島根原子力発電所 2号炉 審査資料	
資料番号	PLM-12 改05
提出年月日	2023年10月4日

# 島根原子力発電所 2号炉

## 審査会合における指摘事項に対する回答

# 島根原子力発電所 2号炉 審査会合における指摘事項の一覧表

設備例	構造変更前	構造変更後
<p>機器の例 (原子炉補機冷却系熱交換器)</p>		
<p>配管の例 (給水系配管)</p>

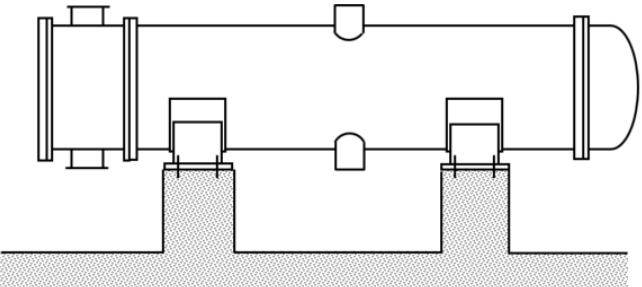
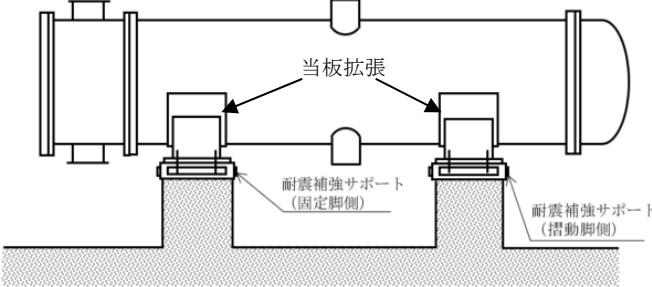
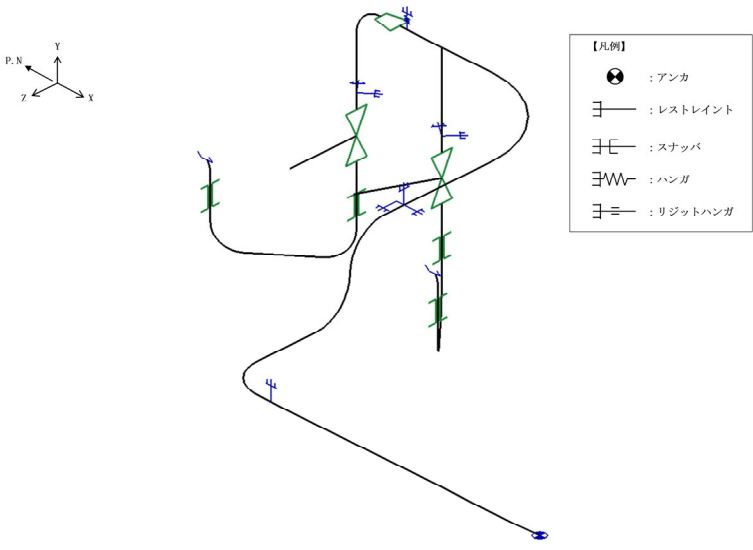
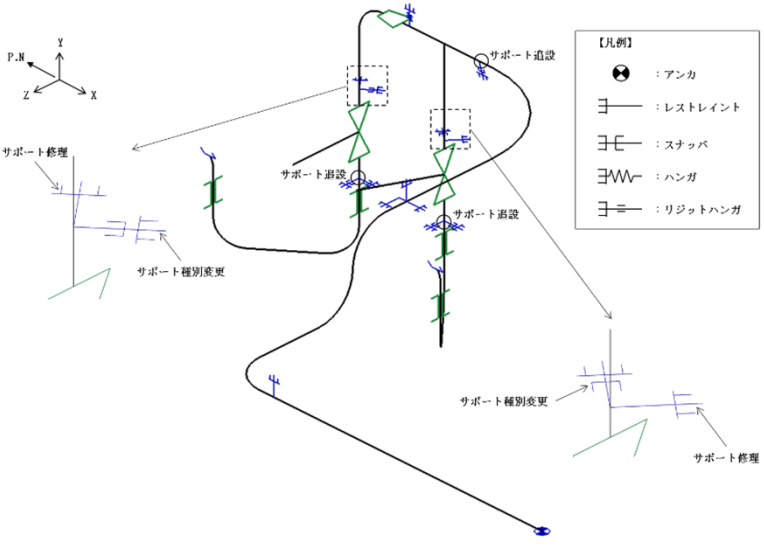
- 地震動の見直しまたは工認審査結果（耐震条件の見直し等）を踏まえ、建設工認から耐震補強等による構造変更を行った設備がある。
- これらには、高経年化技術評価の対象設備が含まれているが、高経年化技術評価を起因に耐震補強等が必要になった設備はない。
- 建設工認以降、構造変更（耐震補強等）を行った高経年化技術評価対象設備については、補足説明資料（耐震安全性評価）別紙1に整理しており、次頁にその例を示す。

ASR（遅延膨張性）の進行段階とコンクリートの膨張曲線概念図※3

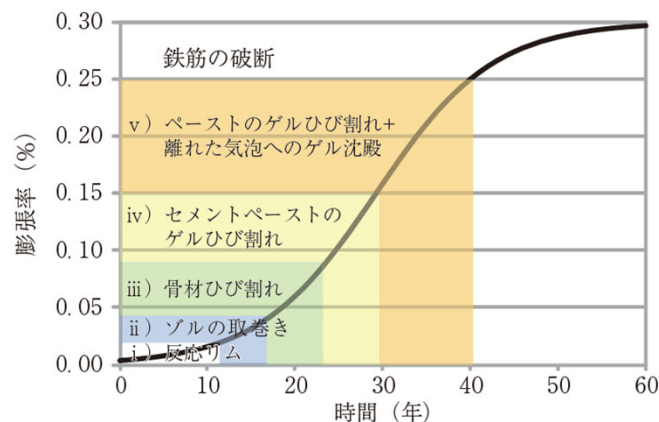
No.	審査会合日	事象分類	指摘事項	回答頁
1	2023年5月11日 (第30回審査会合)	共通事項	最新知見の収集期間について、補足説明資料の記載を適正化するとともに、評価書にも明記すること。	P2
2	2023年5月11日 (第30回審査会合)	共通事項	経年劣化関連の知見数について、評価書に明記すること。	P2
3	2023年5月11日 (第30回審査会合)	共通事項	アクセスホールカバー取替箇所の粒界型応力腐食割れについて、日常劣化管理事象としない理由を説明すること。また、「実用発電用原子炉及びその附属施設における破壊を引き起こす亀裂その他の欠陥の解釈」に基づき次回定検で点検する、また、次回点検以降においても適切な時期に点検することについて、長期施設管理方針としない理由を説明すること。	P4,5
4	2023年5月11日 (第30回審査会合)	絶縁特性低下	難燃FN（フロンレックスケーブル）について、当該ケーブルの用途と敷設した理由について説明すること。	P7
5	2023年5月11日 (第30回審査会合)	6事象以外の劣化事象	モジュール型核計装用電気ペネトレーションに対する熱放射線同時劣化試験の試験条件の設定方法（等加速度法などの具体的な評価方法）を説明すること。	P9
6	2023年5月11日 (第30回審査会合)	6事象以外の劣化事象	モジュール型核計装用電気ペネトレーションの気密性低下事象に対する試験について、リング、シール材の双方に対し試験を実施していることを説明すること。	P11
7	2023年5月11日 (第30回審査会合)	共通事項	地震動の見直しによって耐震補強を行った機器かつ経年劣化を考慮し評価を実施した機器について、評価条件、評価結果等を今後の審査の中で詳細に説明すること。	P13,14
8	2023年5月11日 (第30回審査会合)	耐震安全性評価	配管の腐食（流れ加速型腐食）に対する耐震安全性評価における耐震管理厚さの管理について、現状の管理方法を踏まえ、再度、長期施設管理方針としての扱いを検討すること。	P16
9	2023年5月11日 (第30回審査会合)	低サイクル疲労	低サイクル疲労評価における実過渡回数の管理について、現状の管理方法を踏まえ、再度、長期施設管理方針としての扱いを検討すること。	P18

アルカリ骨材反応（以下、ASRという。）の潜在膨張性は以下の2つがあることが知られており、両者は骨材に含まれるASR反応性鉱物と大きく関係している※1。

ASR反応性鉱物として隠微晶質石英、微晶質石英があり、それらの鉱物が反応してコンクリート打設後、10数年以上経過した後に膨張が生じる※2。

※ コンクリート構造物のASR診断フロー（例）  
 （安全研究成果報告運転期間延長認可制度及び高経年化対策制度に  
 係る技術的知見の整備に関する研究（RREP-2018-1004）より）

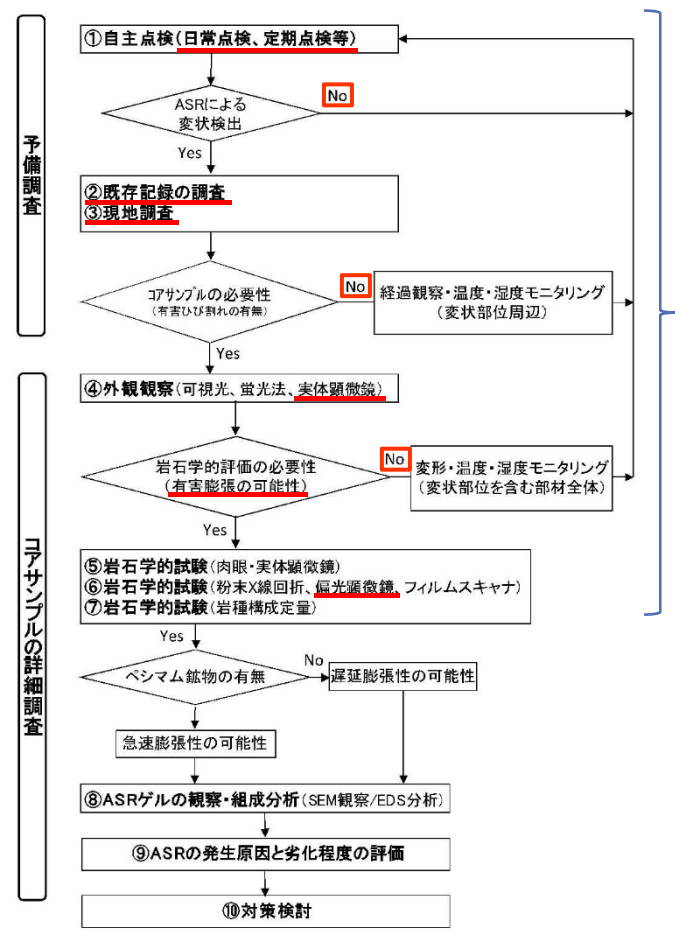
10	2023年5月11日 (第30回審査会合)	中性子照射脆化	(指摘事項No.8, No.9関連：長期施設管理方針としての扱いの再検討)	P20
11	2023年5月11日 (第30回審査会合)	コンクリートおよび鉄骨構造物	1号機取水槽北側壁および制御室建物について、1号機運転以降49年経過している土木構造物（1号機取水槽北側壁および制御室建物）のアルカリ骨材反応（急速性および遅延性）についての考えを説明すること。また、新設設備についても、アルカリ骨材反応についての考えを説明すること。	P22~32

- 使用開始から40年が経過した制御室建物，1号機取水槽北側壁および漂流防止装置基礎（荷揚護岸）に対し，以下のコンクリート構造物のASR診断フロー※に基づきASRの評価を実施した。
- その結果，有害な劣化は認められなかったが，潜在膨張性を確認する促進膨張試験についても実施した。

- ・定期的な目視点検（左記①③）においてASRに起因するひび割れ等は認められていない
- ・1984年にモルタルバー法（左記②）により使用骨材は有害でないことを確認

実構造物にASRの変状は検出されていないが，運転に伴い生じたASR劣化状況を詳細に確認するため，コアサンプルの実体顕微鏡観察を実施

⇒健全性に影響を与えるような反応性がないことを確認

評価方法の選定プロセスと評価結果の妥当性を確認するため，念のため偏光顕微鏡観察による鉱物・岩種の同定や進行段階の確認を実施

⇒ASR反応性鉱物の存在を確認したが，健全性に影響を与えるような反応性がないことを確認

⇒判定基準値以下であり，遅延膨張の可能性が低いことを確認
